**EKSPERTYZA STANU TECHNICZNO-BALISTYCZNEGO**  
**PÓŁOTWARTEJ OSI „A”, ZLOKALIZOWANEJ W ZESPOLE**  
**STRZELNIC W BUDYNKU NR 112 NA TERENIE CENTRUM**  
**SZKOLENIA POLICJI W LEGIONOWIE**

Zespół ekspertów Instytutu Techniki Uzbrojenia Wydziału Mechatroniki i Lotnictwa  
Wojskowej Akademii Technicznej pod kierownictwem ppłk. dr. inż. Wojciecha Koperskiego

**Warszawa, styczeń 2024 rok**

Fot.7 Widok odkształconych narożnych części płyt nr 9 i 10

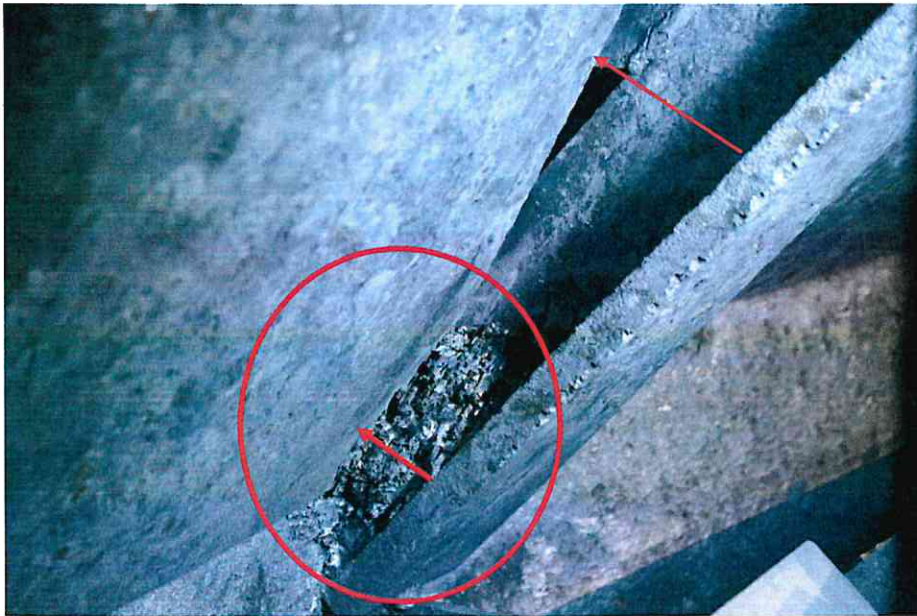
Fot.8 Widok odkształcenia płyty nr 58

Fot.9 Widok nagromadzonych fragmentów pocisków pomiędzy płytą a dolną częścią wspornika płyty. W wyniku tego płyta została podniesiona i po wielokrotnym trafieniu nastąpiło jej odkształcenie

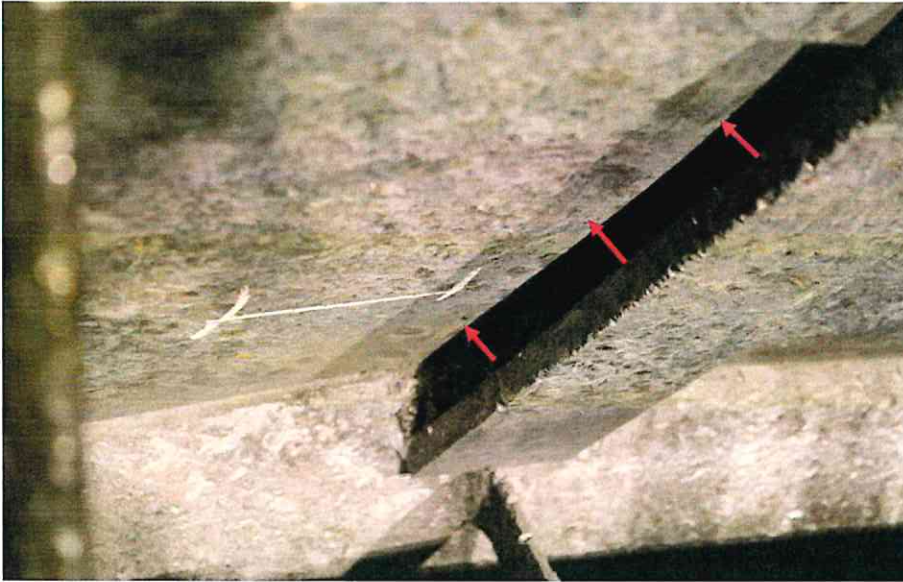
Fot.10. Odkształcenie krawędzi płyty uniesionej ponad wspornik

Fot.11. Odkształcenie dolnej części płyty. Ze względu na sposób podparcia łukowe odkształcenie powoduje postępujące „klawiszowanie” płyty

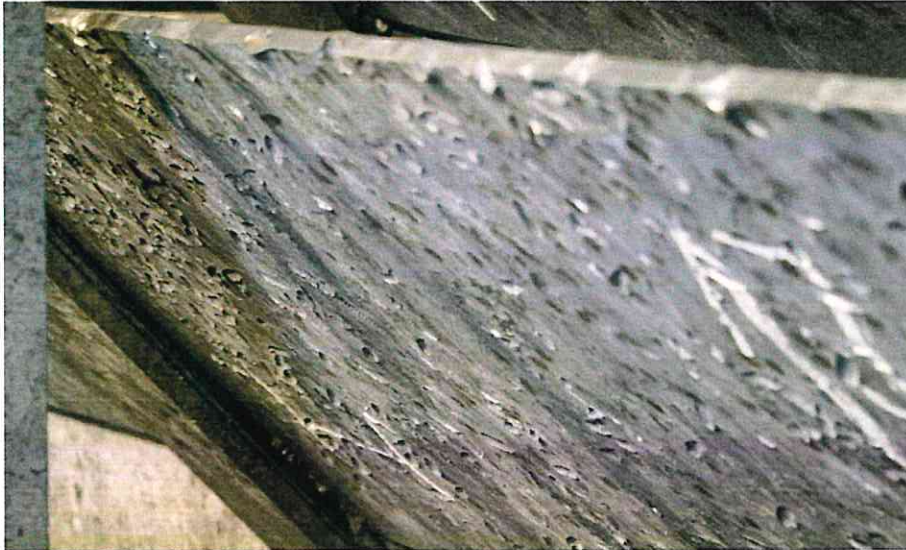
Fot.12. Widok śladów uderzenia pocisków z rdzeniem stalowym w płytę nr 17. Trafienie pocisku zawierającego utwardzony rdzeń powoduje penetrację materiału płyty tworząc znaczny krater. Wielokrotne trafienie spowoduje zniszczenie powierzchni płyty wraz z jej deformacją

Widoczne na powyższej fotografii kratery mogły powstać w wyniku znacznego zwiększenia kąta uderzenia w płaszczyznę płyty. Zwiększenie kąta uderzenia mogło nastąpić w wyniku znacznego odkształcenia płyty i mogło powodować odbicie pocisku lub jego fragmentu w kierunku stanowisk strzeleckich. W przypadku przebicia, warstwy poliuretanowo-gumowego tłumika rykoszetów od strony łapacza pocisków może to spowodować zagrożenie dla strzelającego.
